Způsob vypořádání připomínek

Svazek obcí Horní Labe

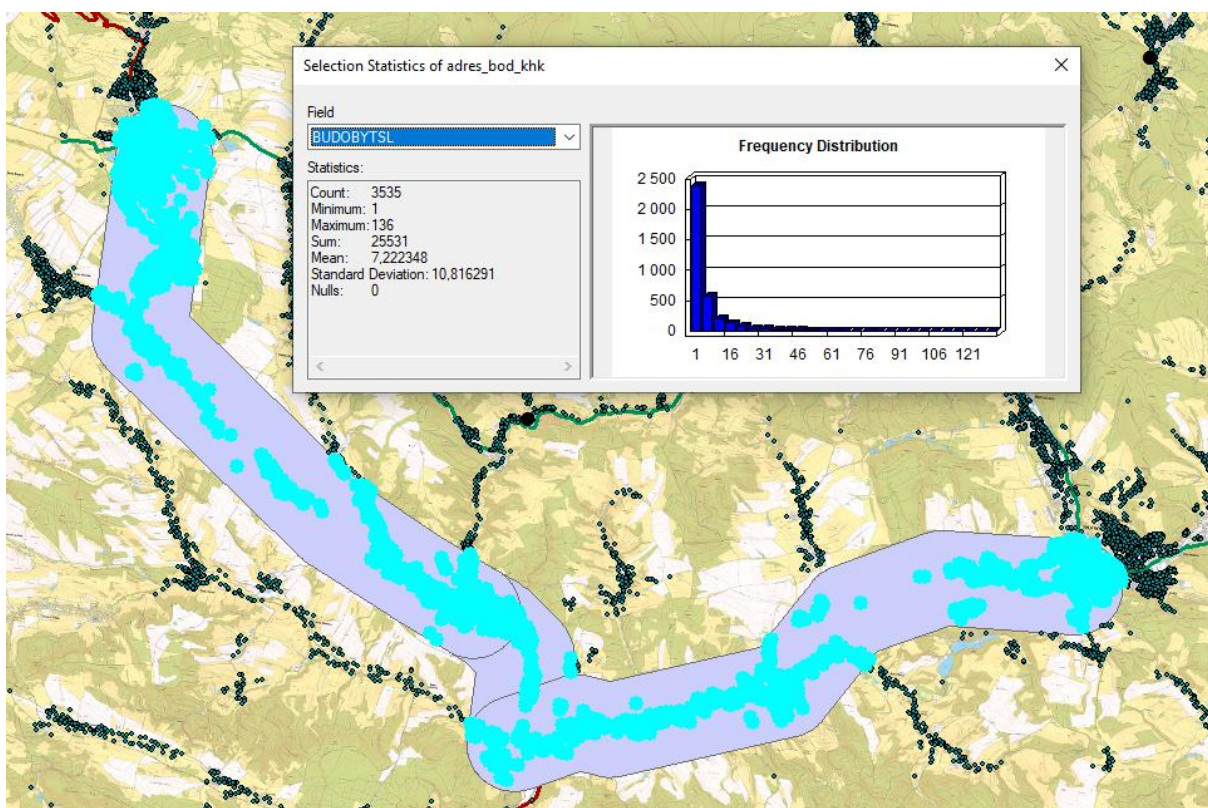
- 2) Z pohledu našeho území v návrhu zcela chybí úsek nadnárodní Labské cyklostezky č.2 přes město Vrchlabí a úplně vypadla „Příhraniční“ Cyklostezka č.22 – hlavní dálková cyklotrasa do Polska (cyklistická magistrála spojující Jizerské hory, Krkonoše, Orlické hory a Jeseníky). Tato cyklotrasa byla považována za hlavní trasu na Trutnov, vy ji teď navrhujete nově přes Chotěvice.

Odpověď: Návrh koridorů krajské cyklistické infrastruktury v původní fázi přípravy e nezahrnoval zastavěná území obcí s rozšířenou působností a předpokládal logickou návaznost na zrealizovanou nebo navrhovanou síť cyklistické infrastruktury uvnitř těchto měst na základě vlastních cyklogenerelů nebo jiných strategií. Po projednání návrhové části 17. února 2023 byl zohledněn požadavek zadavatele a do Strategie budou doplněny trasy koridorů také přes obce s rozšířenou působností.

Návrh koridorů krajské cyklistické infrastruktury se v původní fázi přípravy Strategie zaměřil zejména na každodenní dojížd'kové vztahy a byly převzaty pouze ty úseky cyklotrasy č. 22, které se nachází v koridorech těchto dojížd'kových vztahů (např. v okrese Náchod). Po projednání návrhové části 17. února 2023 byl zohledněn požadavek zadavatele a do Strategie bude doplněna celá trasa stávající cyklotrasy č. 22.

Na základě analýzy dojížd'kových vztahů v zázemí měst Vrchlabí a Trutnov, podle dat z celostátního sčítání dopravy 2020 (včetně sčítání cyklistů) a v neposlední řadě také na základě analýzy výškového profilu a kopcovitosti se jako výhodnější jeví trasování pro běžné cesty v koridoru železniční tratě č. 040. Navrhovaný cyklokoridor

Trutnov – Rudník – Vrchlabí >>> 20,7 tis obyvatel

Trutnov – Hostinné – Vrchlabí >>> 25,5 tis obyvatel
